AI Smart Factory Agent Office 앱 점검 리포트

잘된 점과 수정·보완 제안 (우선순위 순)

작성자: 이혜경 · Claude Sonnet 5와 함께 작업 · 실행 화면 이미지 48장(웹 18장·모바일 30장) 기준 · 점검일 2026-09-21

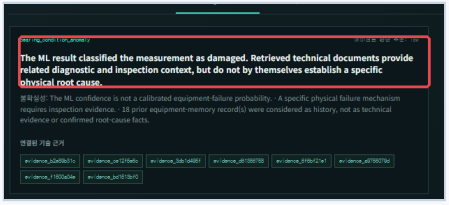
1 기능 — **화면 전체 한글화** — 화면 곳곳의 영문 표기(진단 후보·점검 계획·권고 조치·최종 보고서의 문장, 판정어, ID, 타임라인, 근거 원문)가 현장 근로자에게는 어려울 수 있어, 아래 다섯 가지를 한 번에 정리하시길 권합니다. 이혜경 의견

① 진단 후보·점검 계획·권고 조치·최종 보고서의 문장과 값(low·MEDIUM 등)을 한글 문장으로 바꿉니다.

② 판정어는 DAMAGED→손상 의심, HEALTHY→정상, SUFFICIENT→근거 충분으로, 측정 ID(paderborn:K00…)는 '정상 샘플 1' 같은 표시명으로 바꿉니다.

③ 타임라인 항목(MAINTENANCE_AGENT · generate_report)은 '정비지원 에이전트 · 보고서 작성'처럼 한글로 표기합니다.

④ 근거 카드는 원문(영문)을 그대로 두고, 카드마다 "이 근거는 ~를 설명합니다" 같은 한 줄 한글 설명을 덧붙입니다.

⑤ 내부 ID(evidence_…)와 영문 입력명(operating_condition_confirmation)은 '상세 보기'로 접어 둡니다.

현재 화면: 5개 카드가 같은 그림·같은 색

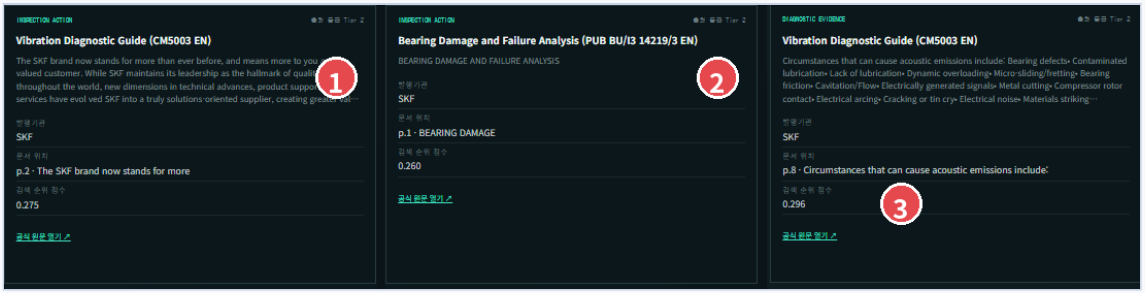
2 UI — **에이전트 5종 이미지·색상 구분** — 5개 에이전트가 같은 로봇 그림과 같은 색이라 누가 어떤 역할인지 한눈에 구분하기 어렵습니다. 에이전트별로 색·아이콘(또는 캐릭터)을 다르게 하고, 대기·작업 중·완료 표현도 구분하면 좋겠습니다. 이혜경 의견

근거 카드 예시: ① 브랜드 소개 문장 ② 제목만 있는 조각 ③ 문장이 끝나지 않은 조각

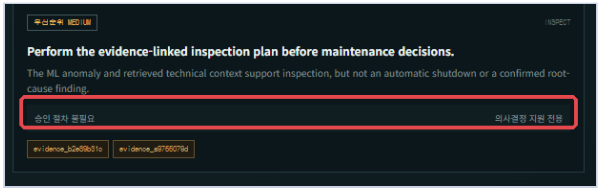
3 기능 **근거 정제** — 근거 9건 중 제목만 있는 조각("BEARING DAMAGE")과 브랜드 소개 문장("The SKF brand now stands for…")이 있고 점검 계획 문장에도 들어갑니다. 이런 조각을 제외하고 최소 점수 기준·같은 문서 중복 정리를 적용하면 신뢰도가 높아집니다. Claude 의견

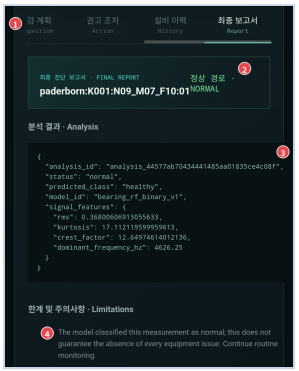
5 UX **모바일 결과 요약 카드** — 모바일에서는 판정과 보고서가 화면 아래(휴대폰 약 6~7화면 분량)에 있어 결과를 찾기 어렵습니다. 진단이 끝나면 화면 상단에 판정·이유·해야 할 일을 요약 카드로 먼저 보여주시길 제안드립니다. Claude 의견

설비 이력: 카드·차트가 오른쪽으로 넘침

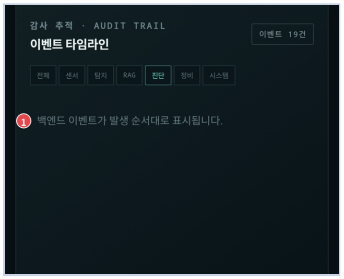
6 UI **모바일 화면 정돈** — 최종 보고서의 탭 글자 잘림·배지와 ID 겹침·JSON 가로 넘침, 설비 이력의 카드·차트 넘침이 있습니다. 줄바꿈과 접기를 적용해 내용이 이 화면 안에 들어오도록 정리해 주시면 좋겠습니다. Claude 의견
